GEMEINDE RASTEDE Landkreis Ammerland

9. Änderung des Bebauungsplanes Nr. 6 E "Gemeinbedarfsfläche Kleibrok"

Beteiligung der Behörden und sonstiger Träger
öffentlicher Belange
(§ 4 (2) BauGB)

ABWÄGUNGSVORSCHLÄGE

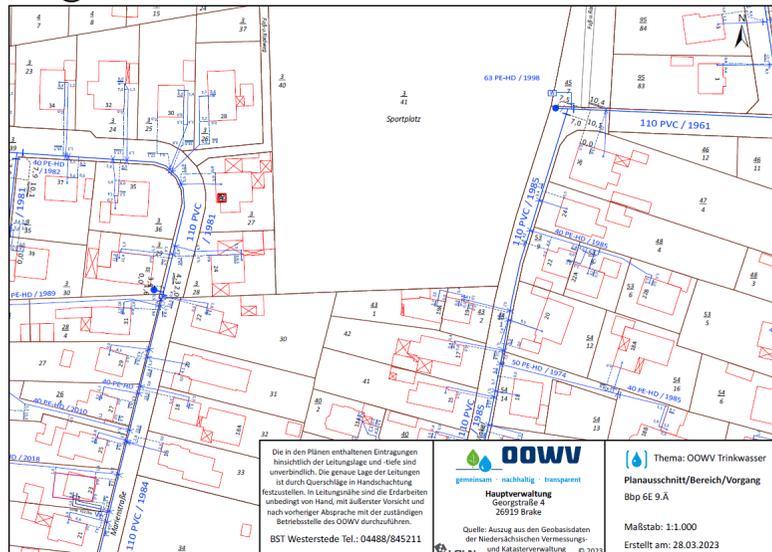
<p>Oldenburgisch-Ostfriesischer Wasserverband (11.04.2023) Georgstr. 4 26919 Brake</p>		
<p>Im angrenzenden Bereich des Plangebietes befinden sich Versorgungsleitungen des OOWV.</p> <p>Wir bitten Sie sicherzustellen, dass die Leitungen weder mit einer geschlossenen Fahrbahndecke, außer in Kreuzungsbereichen, noch durch Hochbauten überbaut werden. Außerdem ist eine Überpflanzung der Leitungen oder anderweitige Störung oder Gefährdung in ihrer Funktion auszuschließen.</p> <p>Versorgungssicherheit Das Plangebiet kann im Rahmen einer Rohrnetzerweiterung an unser Trinkwasserversorgungsnetz angeschlossen werden. Sollte eine Erweiterung notwendig sein, kann diese nur auf der Grundlage der Allgemeinen Bedingungen für die Versorgung mit Wasser (AVBWasserV) des OOWV und unter Berücksichtigung des Begleitvertrages für die Gemeinde Rastede durchgeführt werden. Nehmen Sie bitte vor Ausschreibung der Erschließungsarbeiten mit uns Kontakt auf, um den Zeitpunkt und den Umfang der Erweiterung festzulegen. Bitte beachten Sie bzgl. der Mindestabstände zu Bauwerken und Fremdanlagen sowie die Anforderungen an Schutzstreifen das DVGW Arbeitsblatt W 400-1.</p> <p>Versorgungsdruck Der minimal anstehende Druck für die Bebauung des Plangebietes reicht im Regelfall aus, um die geplante Bebauung mit einem Vollgeschossen (EG) entsprechend DVGW 400-1 druckgerecht mit Trinkwasser aus unserem Versorgungsnetz zu versorgen.</p> <p>Löschwasserversorgung Im Hinblick auf den der Gemeinde Rastede obliegenden Brandschutz (Grundsatz, NBrandSchG §2) weisen wir ausdrücklich darauf hin, dass die Löschwasservorhaltung kein gesetzlicher Bestandteil der öffentlichen Wasserversorgung ist und nicht vertraglich auf den OOWV übertragen wurde. Eine Pflicht zur vollständigen oder teilweisen Sicherstellung der Löschwasserversorgung über das öffentliche Trinkwasserversorgungsnetz besteht für den OOWV nicht. Laut DVGW W405 umfasst der Löschbereich sämtliche Löschwasserentnahmemöglichkeiten in einem Umkreis von 300m um das Brandobjekt. Der nächstgelegene, bestehende Hydrant mit</p>		<p>Die nebenstehenden Hinweise werden im Rahmen der Ausführungsplanung berücksichtigt.</p> <p>Die nebenstehenden Hinweise werden im Rahmen der Ausführungsplanung berücksichtigt.</p> <p>Der nebenstehende Hinweis wird zur Kenntnis genommen.</p> <p>Die nebenstehenden Hinweise werden im Rahmen der Ausführungsplanung berücksichtigt.</p>

der Nr. 022172 kann bei Einzelentnahme voraussichtlich 72 m³/h Löschwasser aus der Trinkwasserversorgung für den Grundschutz bereitstellen.

Die Einzeichnung der Versorgungsanlagen in dem anliegenden Plan ist unmaßstäblich. Genauere Auskünfte gibt Ihnen gerne der Dienststellenleiter Herr Kaper von unserer Betriebsstelle in Westerstede, Tel: 04488 845211, vor Ort an.

Der nebenstehende Hinweis wird zur Kenntnis genommen.

Innerhalb des Plangebietes befinden sich keine Hauptversorgungsleitungen, für die auch kein Geh-, Fahr- und Leitungsrecht festgesetzt werden.
